Supplerende  
materiale til an-  
søgning om  
klaptilladelse

Marina City

**KOLDING KOMMUNE**

**11. NOVEMBER 2020**

Figur 2.2: Figuren viser den størst forekommende sedimentkoncentration (mg/l) ved Vejle Fjord ved de 5% spild i vandsøjlen (se bilag 6 fra klapan-søgningen).

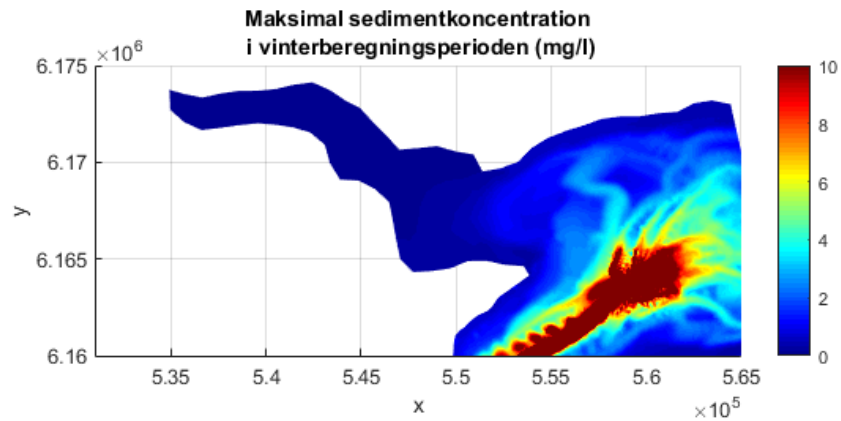
I forbindelse med Miljøstyrelsens høring har Vejle Kommune udtrykt bekymring i forhold til mulig spredning af klappmaterialet ind i Vejle Fjord, hvor projekt "Sund Vejle Fjord" har til formål at skabe balance i Vejle Fjord. Dette gøres bl.a. ved at plante ålegræs og etablere muslingebanker og stenrev. Desuden påpeger Vejle Kommune i deres høringssvar, at MIKE3 simuleringer har vist, at der ved kraftig vestenvind skabes en modsatrettet bundstrøm med bundvand ind i fjorden (se afsnit 2.2.1).

I spredningsberegningerne fra bilag 6 til klappansøgningen udført med MIKE21-HD-MT undersøges spredning af de 5 % sediment, der tabes i vandsøjlen under klappningen. Beregningerne i bilag 6 til klappansøgningen viser, at der ved klappning om vinteren vil transporteres sediment ind i Vejle Fjord. De størst forekommende koncentrationer af sedimentet tabt i vandsøjlen i Vejle Fjord under klappning vil dog

ikke være større end 1 mg/l, og de vil forekomme i mindre end 1 døgn i løbet af klapperperioden (se Figur 2.2 og bilag 6 til klapan-søgningen).

Figur 2.5: Figur fra høringssvar fra Vejle Kommune omkring de planlagte aktiviteter i projekt 'Sund Vejle Fjord'.

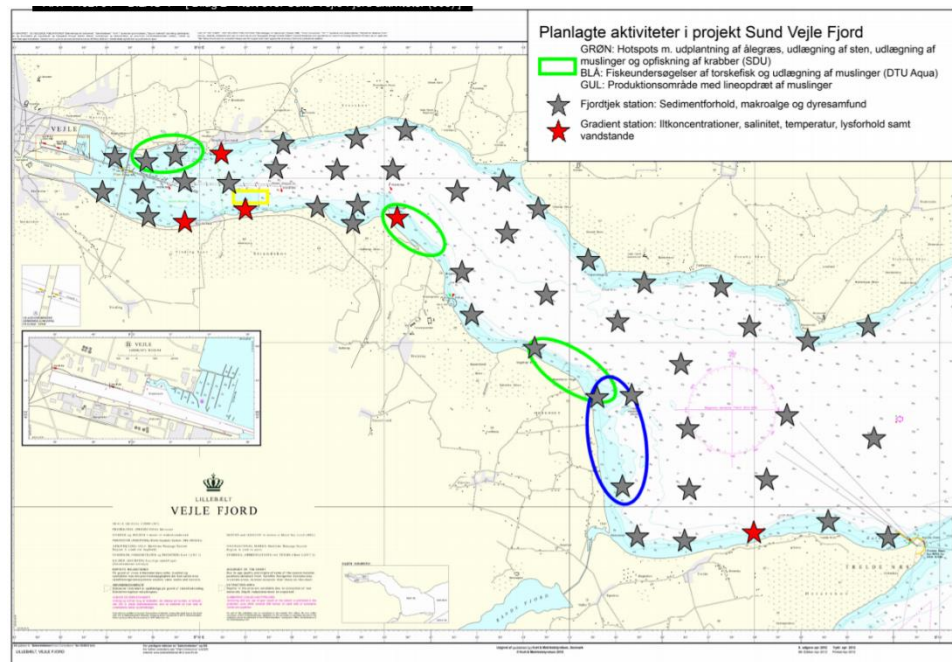
I høringssvaret fra Vejle Kommune er det specificeret, hvor de planlagte aktiviteter i projekt 'Sund Vejle Fjord' er placeret (se Figur 2.5). De blå cirkler markerer udlægning af muslinger, og de grønne cirkler markerer udplantning af ålegræs og placering af sten til stenrev.

Det ses fra Figur 2.4, at risikoen for at sedimentet fra klappning ved strømhastigheder over den kritiske vil transporteres så langt ind i Vejle Fjord, at de planlagte aktiviteter i projekt 'Sund Vejle Fjord' vil blive påvirket, vil være meget lille. Hvis det sker, vil koncentrationen af sediment i vandfasen være meget lav. I de meget få tilfælde, hvor en sedimentpøl føres ind i Vejle Fjord, vil tykkelsen af laget være mindre end 0,2 mm ved sedimentation, jf. bilag 6 til klappansøgningen.

Figur 2.6: Figuren viser den størst forekommende sedimentkoncentration ved Båring Vig ved de 5% spild i vand-søjlen.

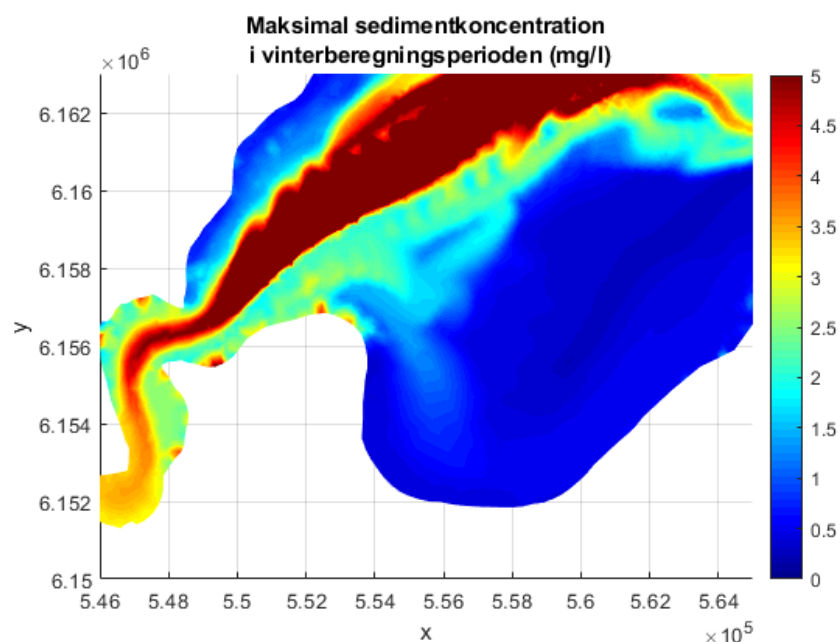
I forbindelse med Miljøstyrelsens høring og høring om VVM har Danmarks Fiskeriforening (DFPO) beskrevet: *"at fiskerne i Båring Vig oplever betydelige gener forårsaget af klappinger, når vindretningen er mellem nordvest og nordøst. Fangsterne ved disse vindforhold plejede at være gode, hvor de nu desværre er blevet meget lave"*.

I de oprindelige spredningsberegninger udført med MIKE21-HD-MT blev spredning af de 5 % sediment undersøgt, der tabes i vandsøjlen under klappingen. De størst forekommende koncentrationer af sediment i vandfasen i Båring Vig vil dog ikke være større end 1 mg/l, og de vil forekomme i mindre end 1 døgn i løbet af klappperioden (se Figur 2.6).
